南京江北新区管理委员会建设项目批前公示

NO. 新区2018G03地块项目规划许可变更

该项目于2019年9月12日领取建设工程规划许可证（证号：建字第320111201910401号）。因施工图审查修改及项目进一步深化，对该项目进行调整，具体调整内容如下：

4# 商业北立面图局部二

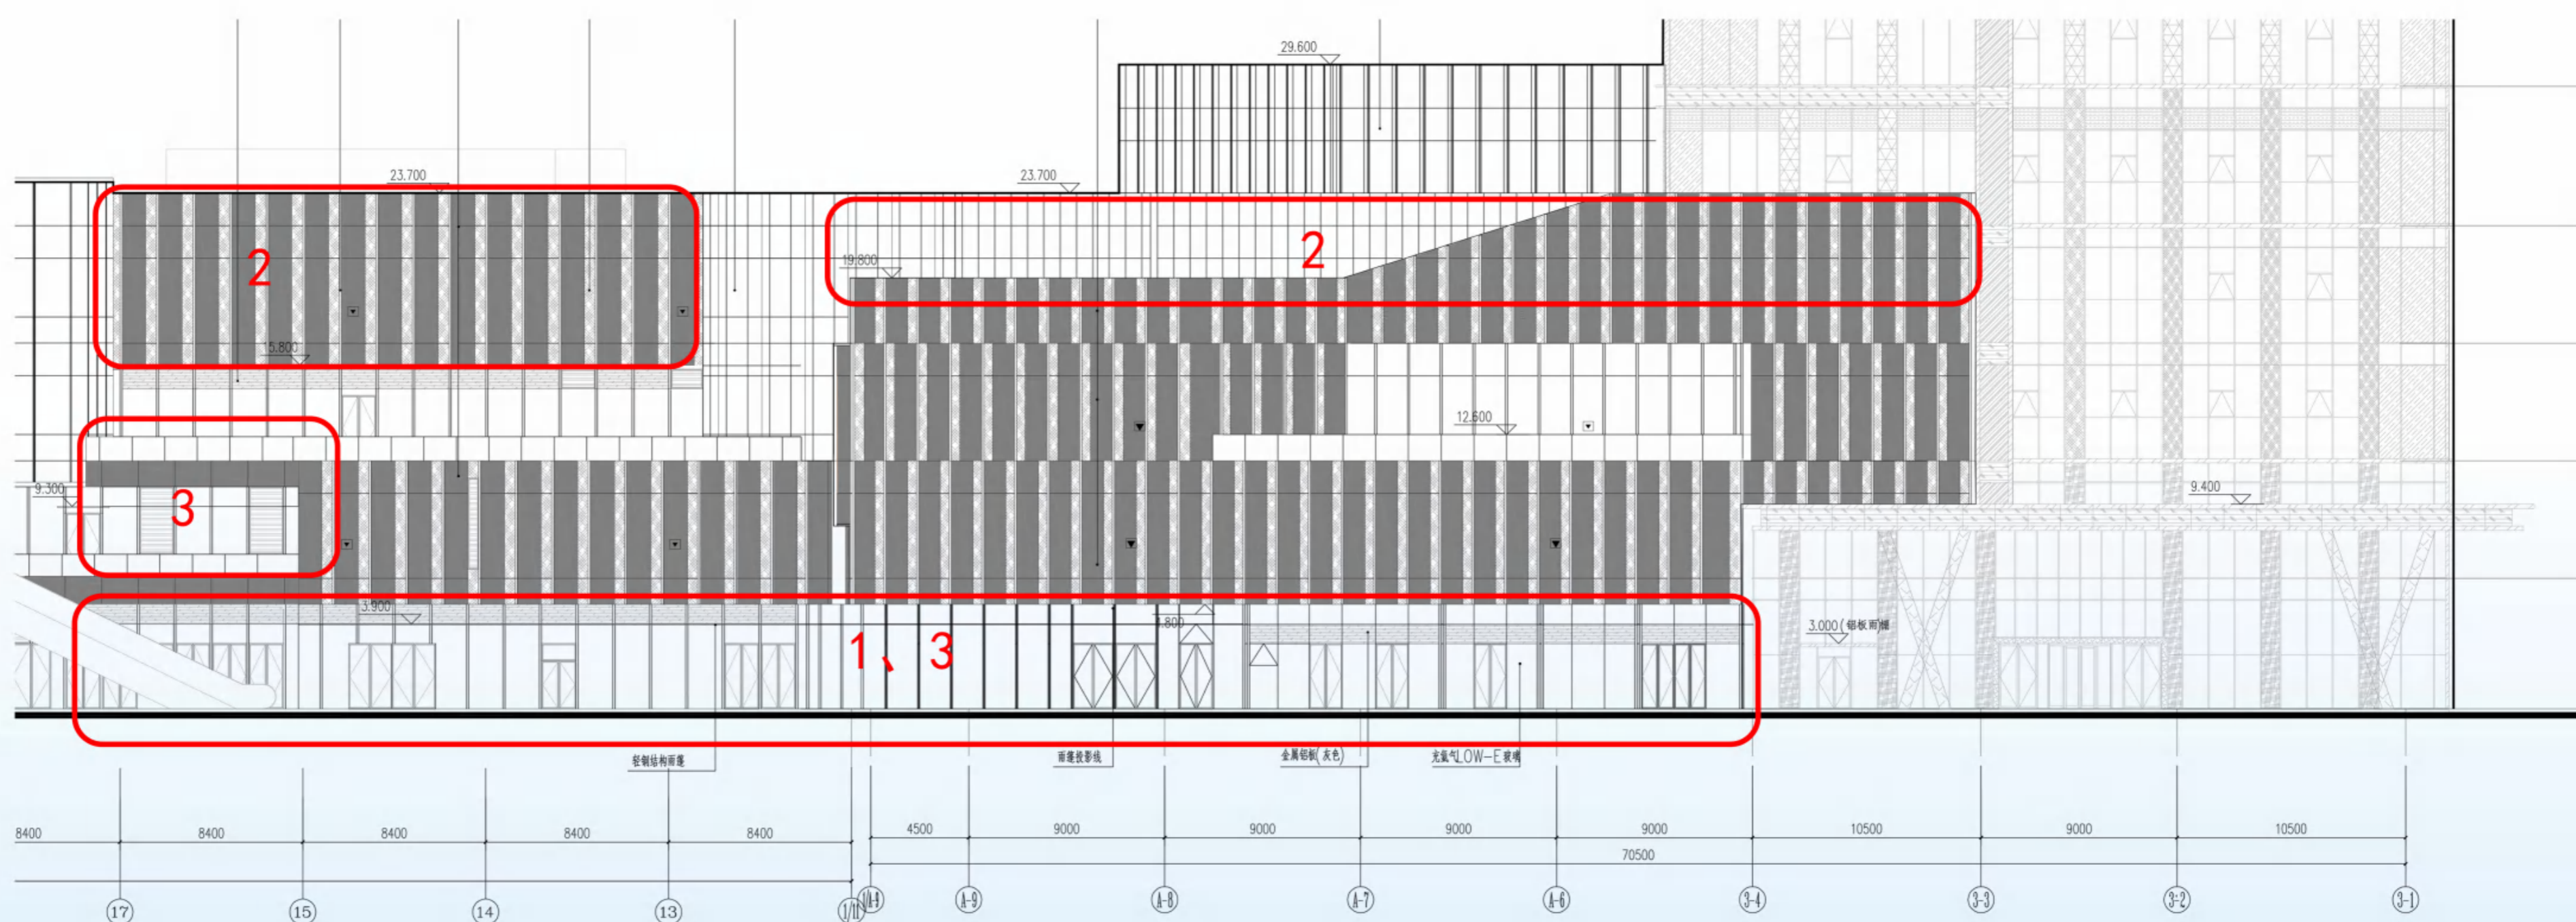
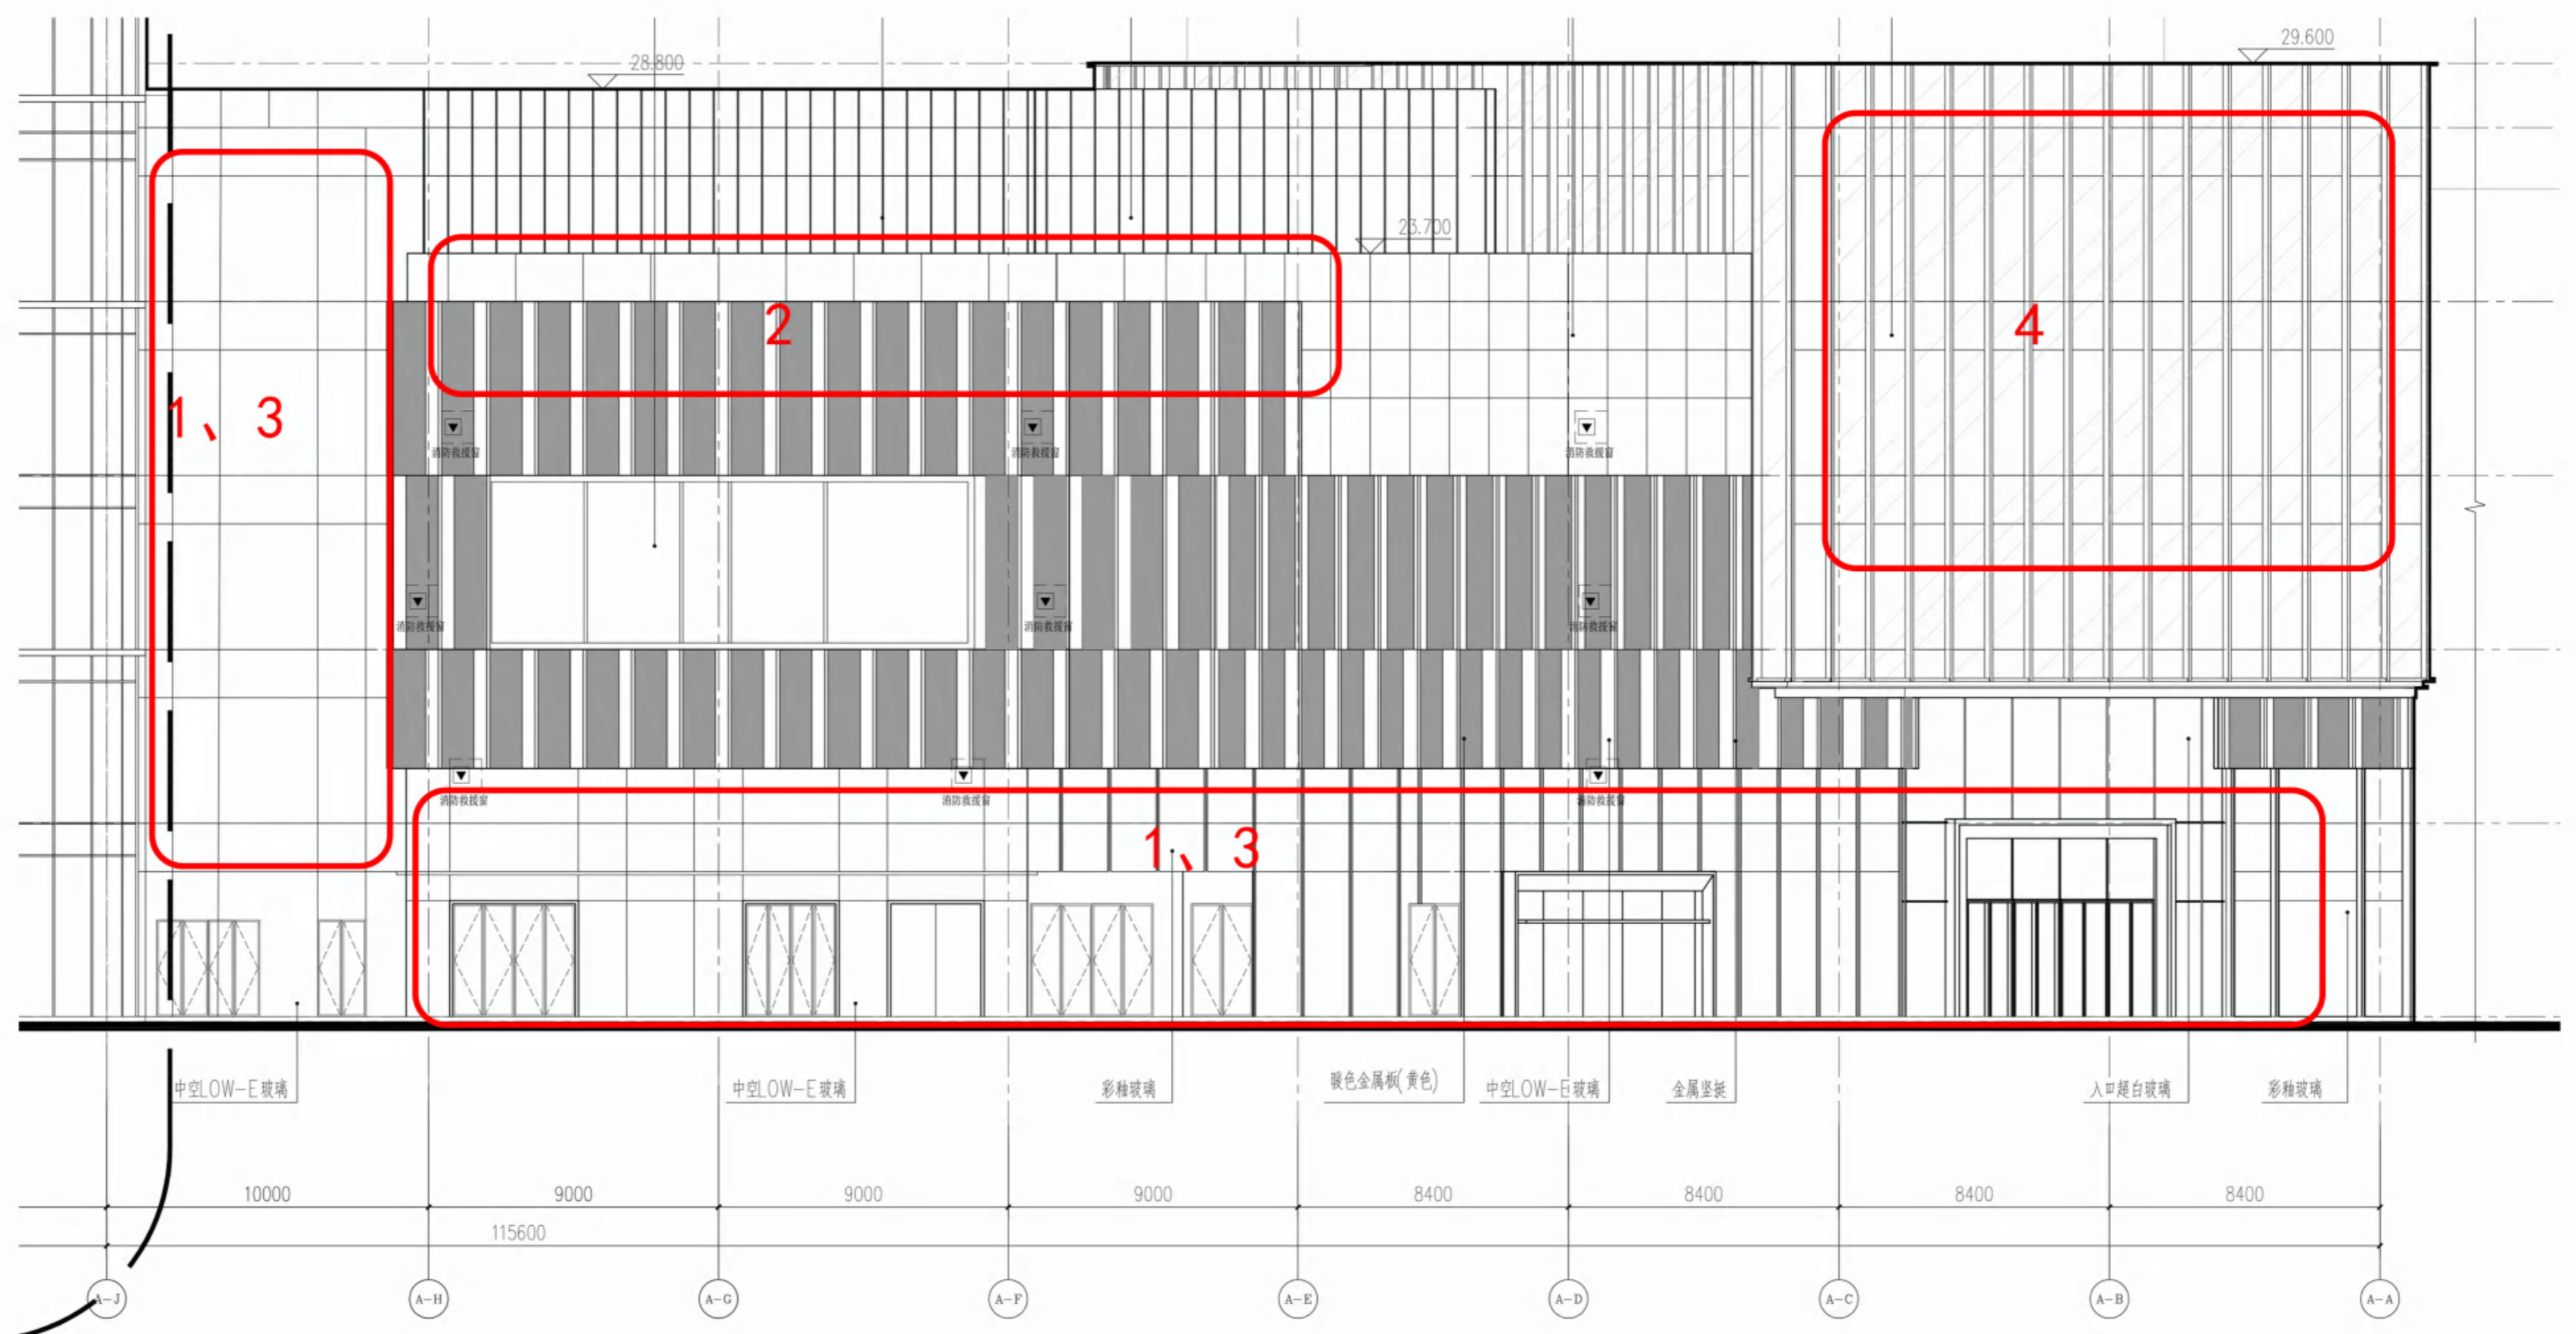
- 4# 商业：
1. 立面门窗分隔调整，门增加
 2. 立面材质原竖条状玻璃改为铝板
 3. 增加幕墙百叶窗

4# 商业西立面图

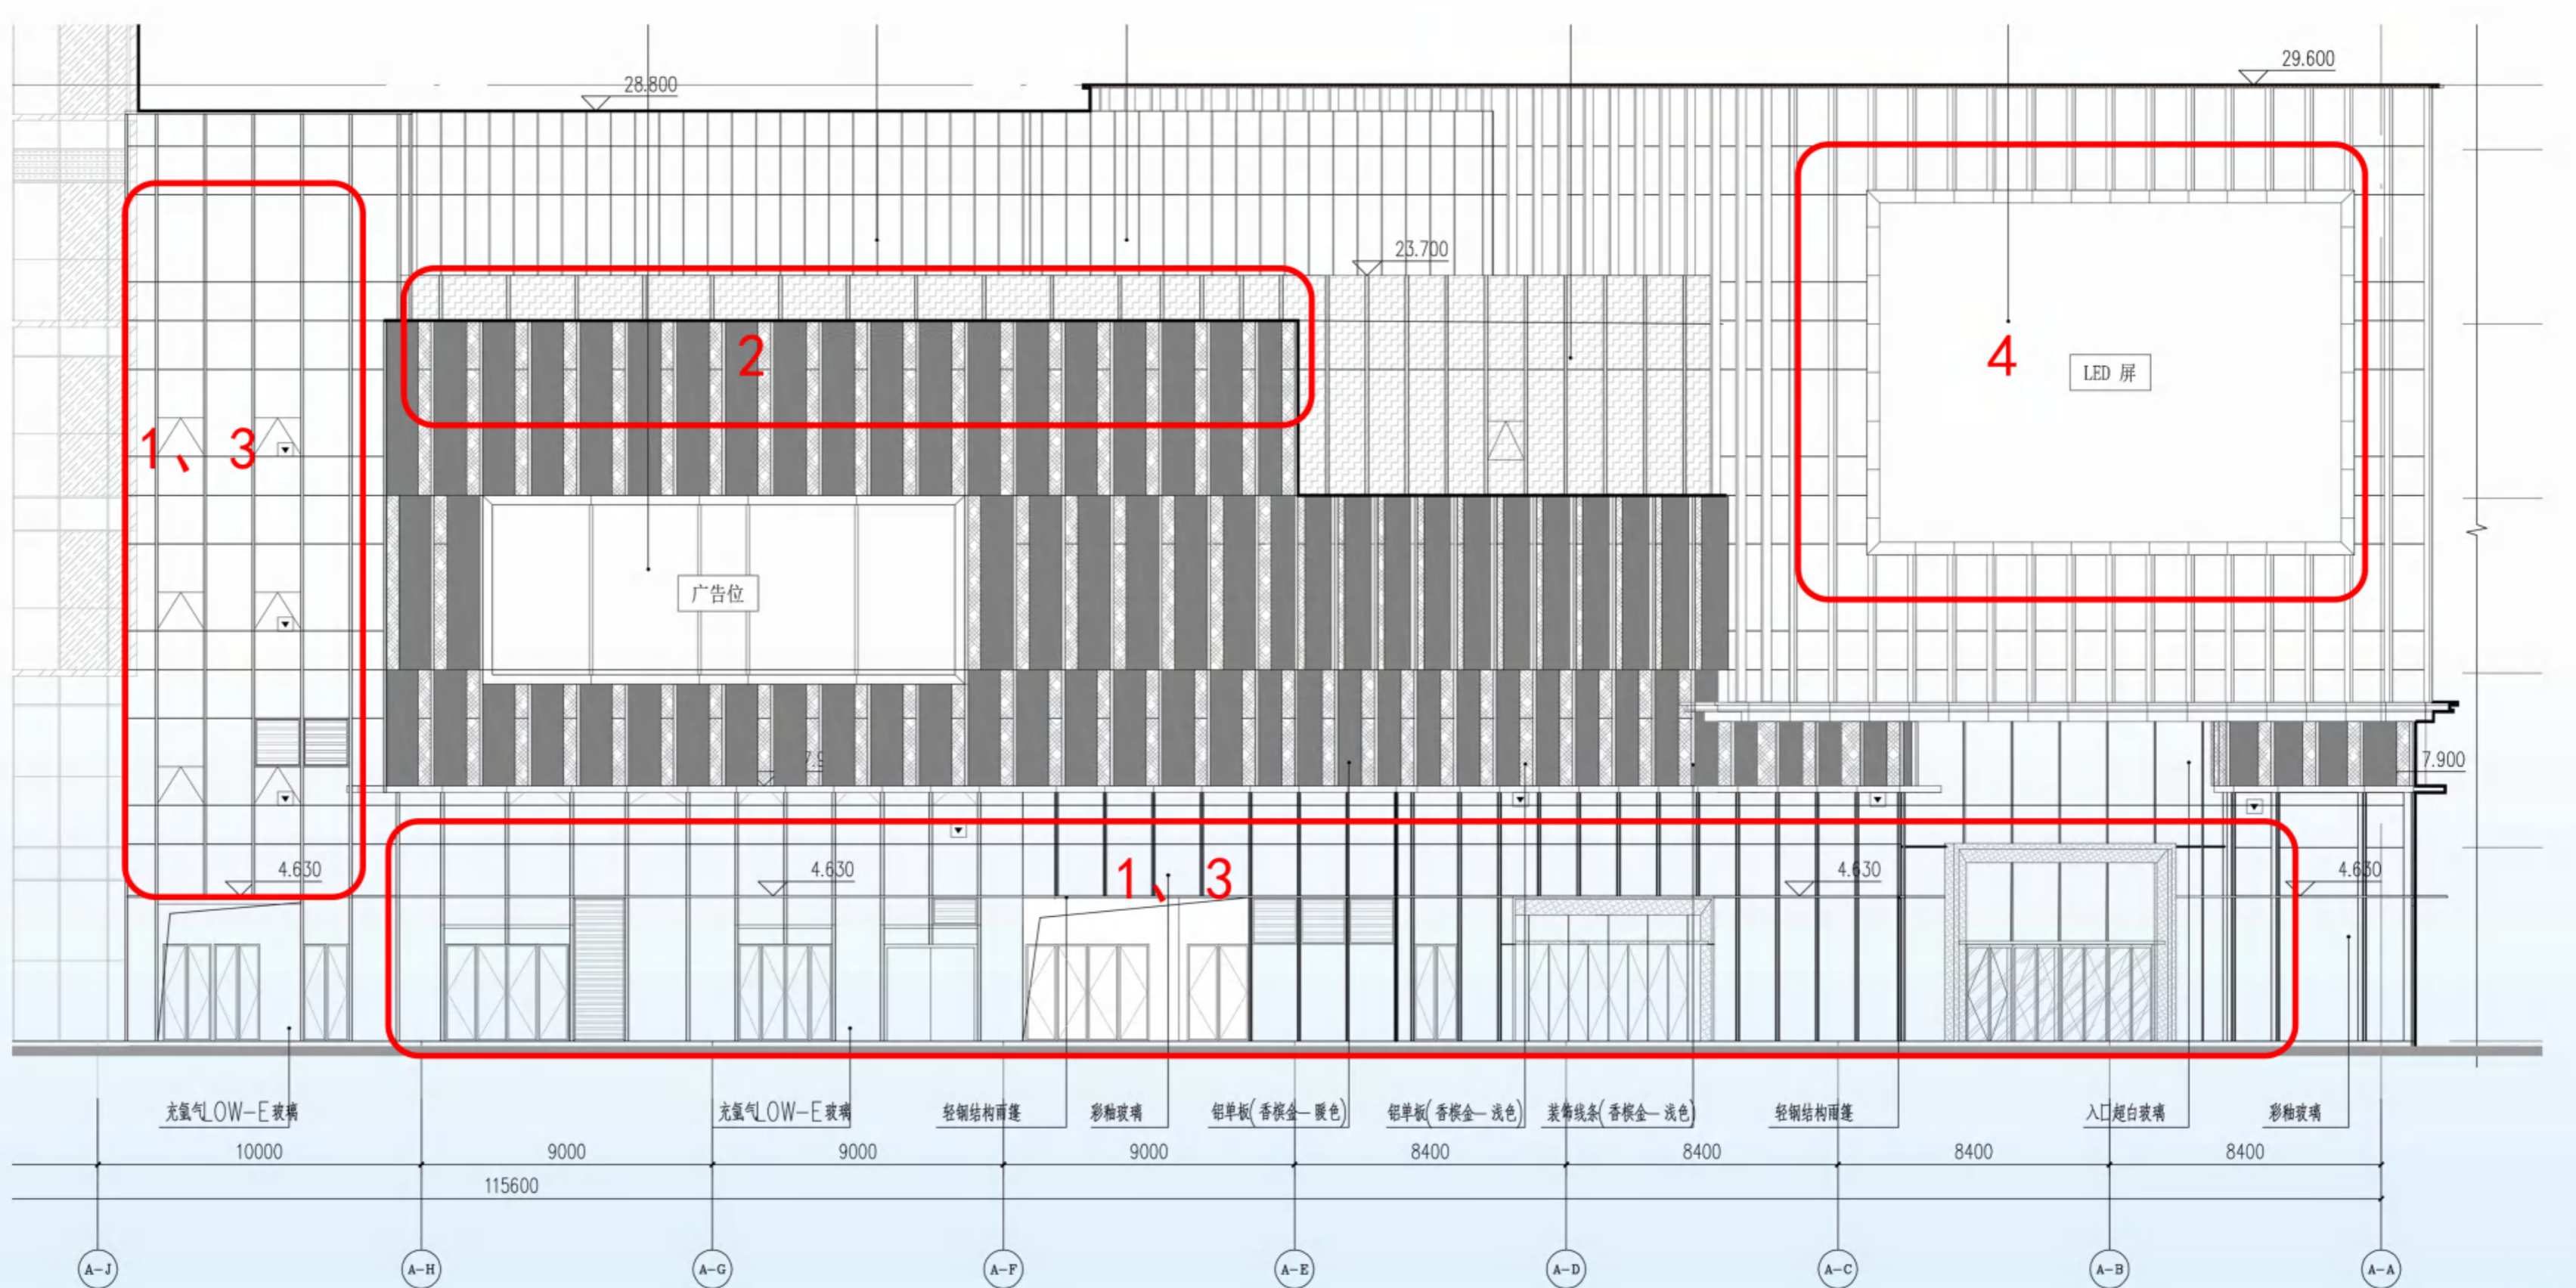
- 4# 商业：
1. 立面门窗分隔调整
 2. 立面材质原竖条状玻璃改为铝板
 3. 增加幕墙百叶窗
 4. 增加 LED 屏
